# BIBLIOTHEQUE NATIONALE DE FRANCE

**MISSION DE MAITRISE D'OEUVRE POUR LES TRAVAUX DE MISE EN SECURITE DU JARDIN CENTRAL ET DES PASSERELLES INTERIEURES DU SITE FRANCOIS MITTERRAND**

DIAGNOSTIC pour les travaux de mise en sécurité du jardin central et des passerelles intérieures du site François Mitterrand de la BNF.

BIBLIOTHEQUE DE FRANCE										COUPE B-B		AGNEL	5
MO	DETTEUR	MISSION	ZONE	MEAU	R	SPECIALITE LOT	N	SECURITE	REV	TITRE DU FOLD		ORIGINE	NO
B	E	L	O	2		D	O	E		X	C	O	O
						-	4	2	1	9		-	8
												0	2
												A

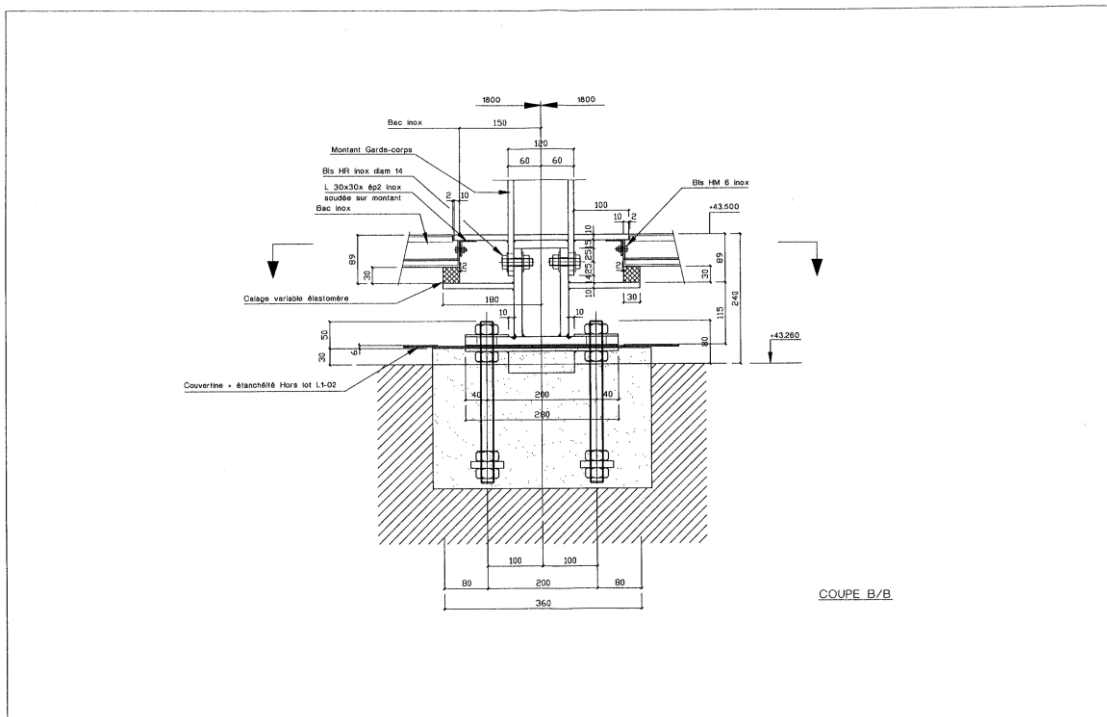
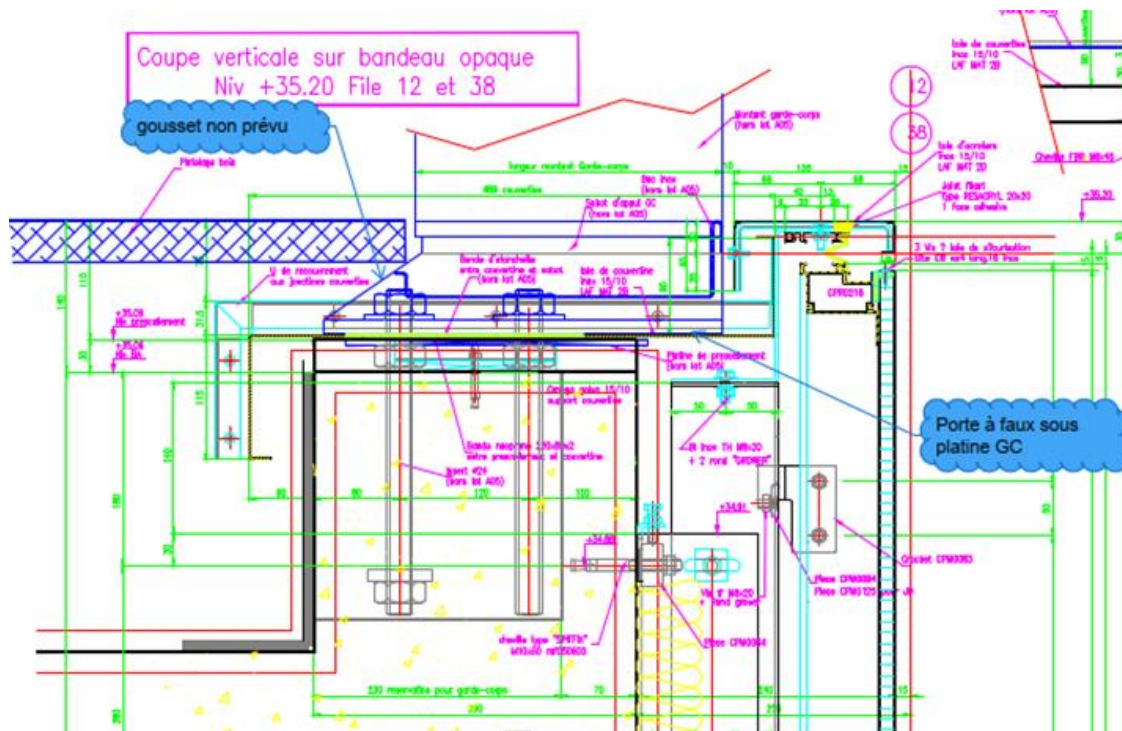
Le détail des garde-corps des platines montre une certaine géométrie que nous ne retrouvons pas sur d'autres documents de DOE d'autres entreprises : nous notons que les montants sur le détail ci-dessous sont dans l'alignement et les mêmes dimensions que la platine et ceci sera vérifié par un constat sur site. On remarque aussi que le bord béton représenté ici n'existe pas sur les plans béton.

Nous notons aussi que l'ensemble platine et montant n'est pas en porte à faux sur le béton alors que les documents du façadier montrent le contraire : extrait plan BFM PL X MBF EA05 2106 A1 X0 573

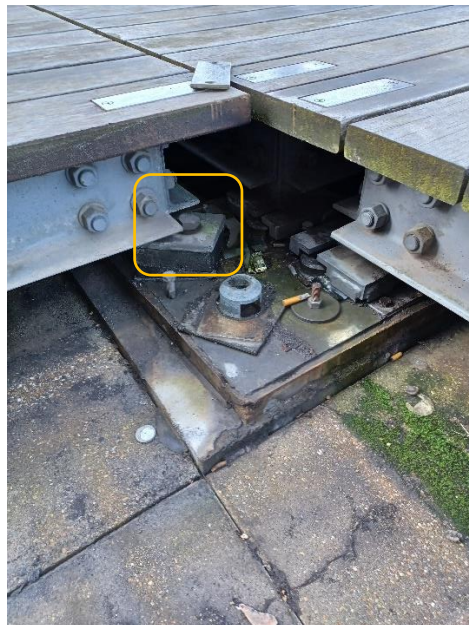
L'ossature en UPN support de platelage bois formant un module, est grugée au droit du relevé de béton en rive et des platines de garde-corps. On constate que les supports de platelage et les platines de garde-corps sont alignés.

Nous constatons que les platines de garde-corps ne sont pas conformes aux plans DOE de l'entreprise car la platine est déportée vers l'intérieur et sans gousset ce qui induit que les montants et la platine sont comme le détail du façadier mais sans gousset.

Contraintes ELU de Von-Mises

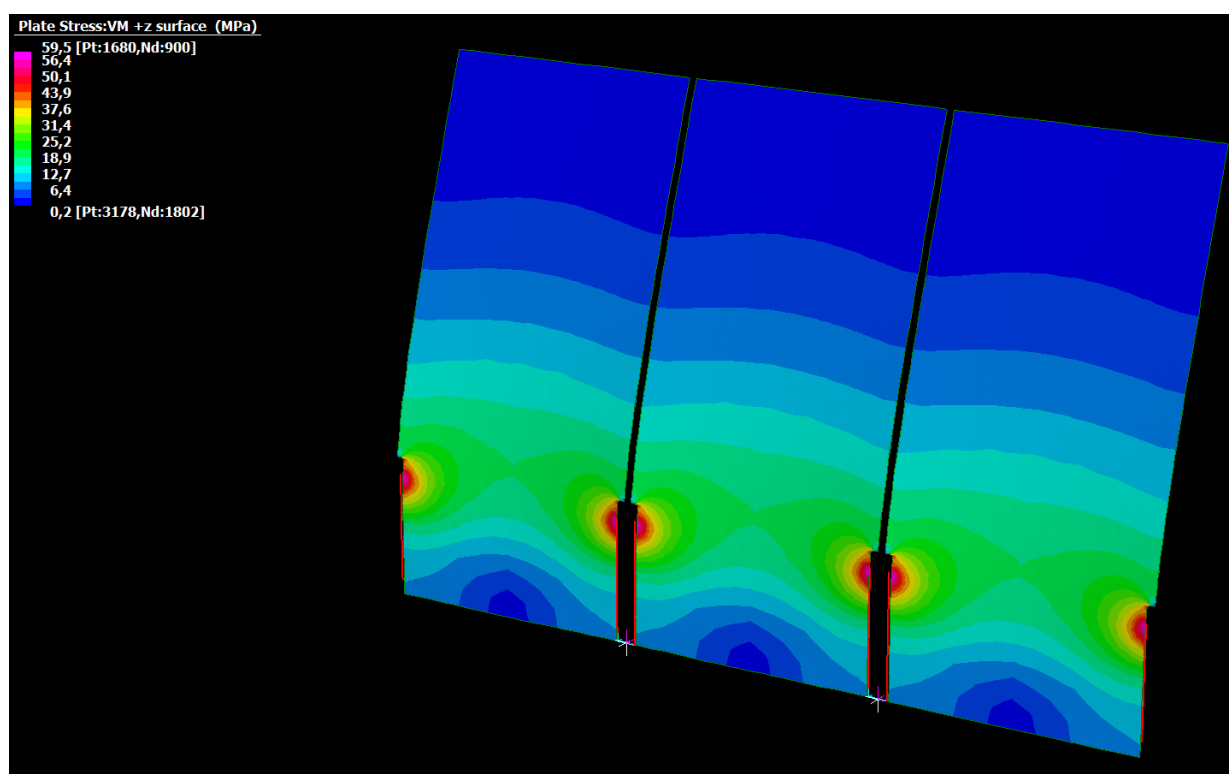
L'étude DPA/ARCORA a été principalement axée sur une hypothèse de parois vitrées autour du jardin présentant une hauteur totale de 2,5m. La solution retenue par la BNF demande des parois d'une hauteur totale de 3,4m soit 36% de plus, ce qui constitue un challenge technique significatif dans l'existant.

Dans cette étude, les vitrages (trame de 1,8m de large) sont maintenus latéralement par des profilés latéraux sur une hauteur de 0,9m soit environ 1/4 de la hauteur de la paroi. La concentration des contraintes dans le vitrage au droit de l'arrêt des montants latéraux sera à vérifier par le calcul. La flèche ou déformée des vitrages sur la hauteur de bord libre de 2,5m sera également à vérifier car le porte à faux vertical est très conséquent.

Le poids des vitrages indiqué dans la faisabilité est important. L'épaisseur prévisionnelle de 45mm (à vérifier) correspond à un poids de 112 kg/m<sup>2</sup>. Chaque panneau vitré aurait donc un poids d'environ 685kg.

Nous avons fait une vérification par le calcul aux éléments finis de cette configuration de vitrage :

Les vitrages présentent par ailleurs une encoche au niveau du garde-corps pour assurer un espace vide entre bords de verre inférieur ou égal à 11cm conformément à la réglementation garde-corps des ERP.

Selon nos investigations l'épaisseur totale de ces vitrages de 45mm (3x15mm) est très importante et les découpes fines avec tolérances seront très compliquées à obtenir, ceci remet en cause les encoches.

### Etude des ancrages pour le projet

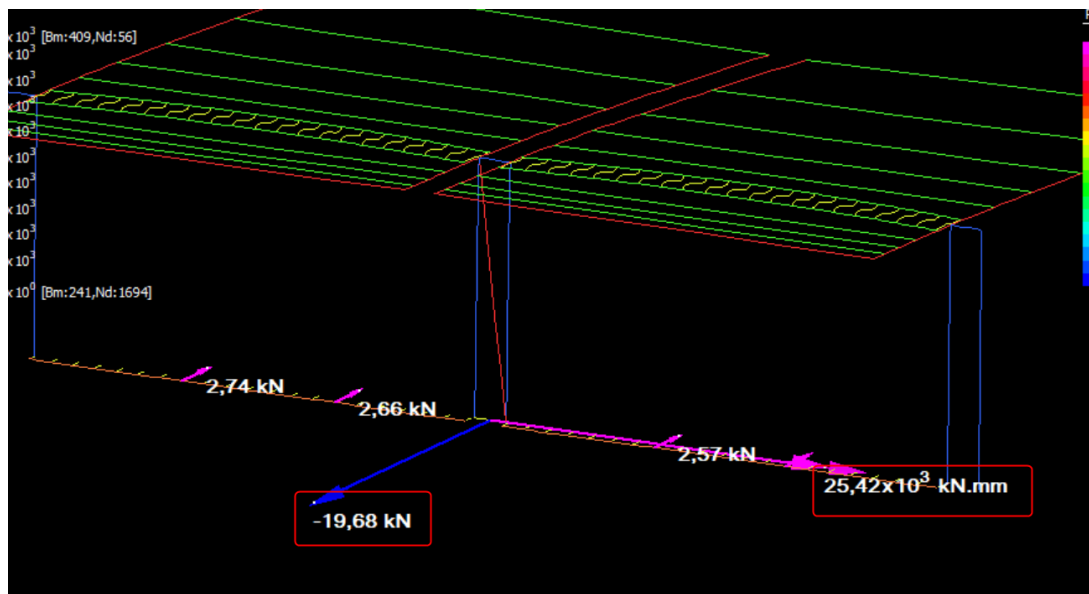
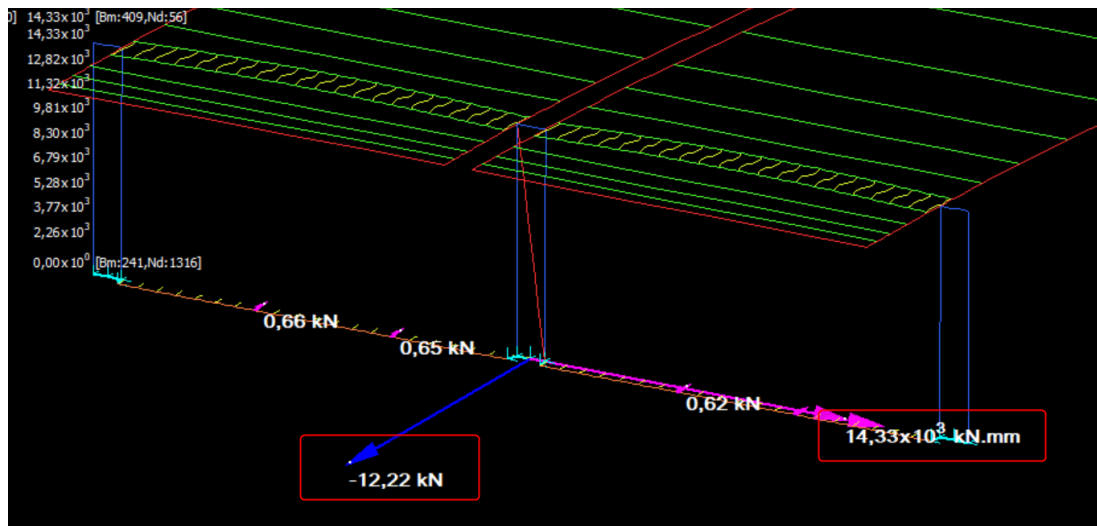
Dans le cas du projet, avec ajout de vitrages, le vent est dimensionnant et il fonctionne dans les 2 sens (place vers jardin et jardin vers place). Le moment d'encastrement à reprendre en pied est presque identique dans les 2 sens (à l'effet de poussée de garde-corps près, qui est finalement secondaire par rapport au vent), donc toutes les tiges d'ancrage doivent travailler en traction.

- Le scénario 1-C) amène des efforts sur l'ancrage existant élevés :
  - $F_{y,ELU} = 20\text{kN}$
  - $M_{x,ELU} = 25\text{kN.m}$

- Les scénarios 1-A) et 1-B) amènent des efforts sur l'ancrage existant plus réduits (environ divisés par 1.7) :
  - $F_{y,ELU} = 12\text{kN}$
  - $M_{x,ELU} = 14\text{kN.m}$

En conclusion, on observe que quelle que soit la solution choisie pour le projet, les effets du vent sur les vitrages ajoutés amènent des charges en plus qui augmentent les valeurs des efforts perçus en pied au droit de l'ancrage par rapport à la capacité de l'existant. **Il est donc nécessaire de renforcer ou de soulager les ancrages existants.**

### 5.1. Rappel et critique solution DPA/ARCORA – Scénario 2 :

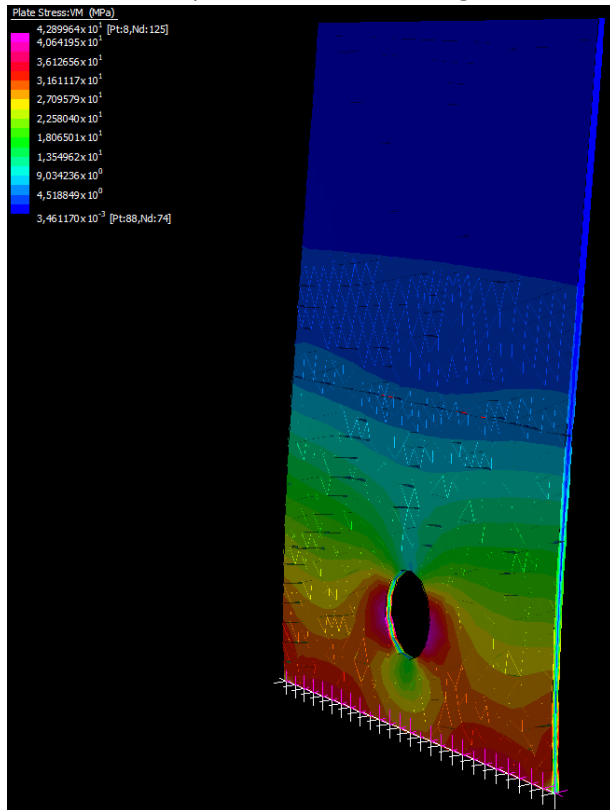
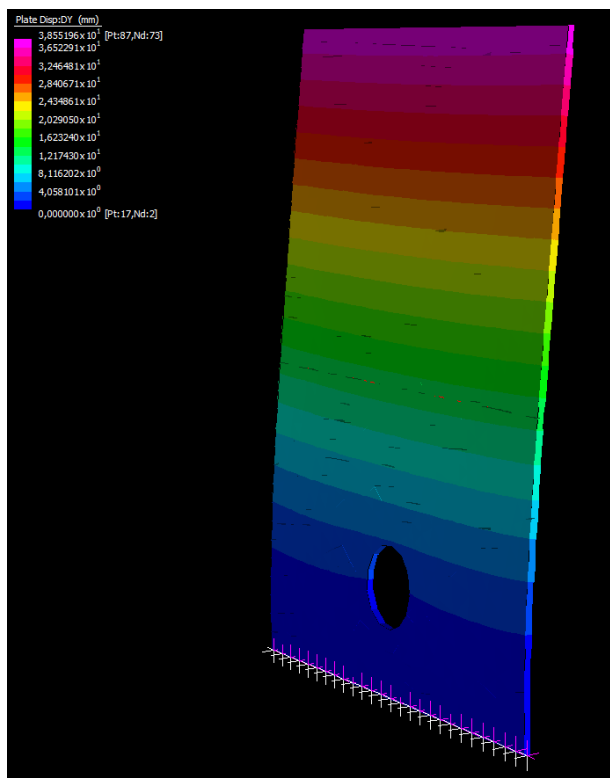
- Cette solution oblige de modifier le sol en inox en créant une réservation de 20cm de large sur tout le linéaire de part et d'autre de la passerelle. Cette réservation remettra en cause le plancher inox actuel et notamment tout le système d'ossature support et de répartition des charges d'exploitations.
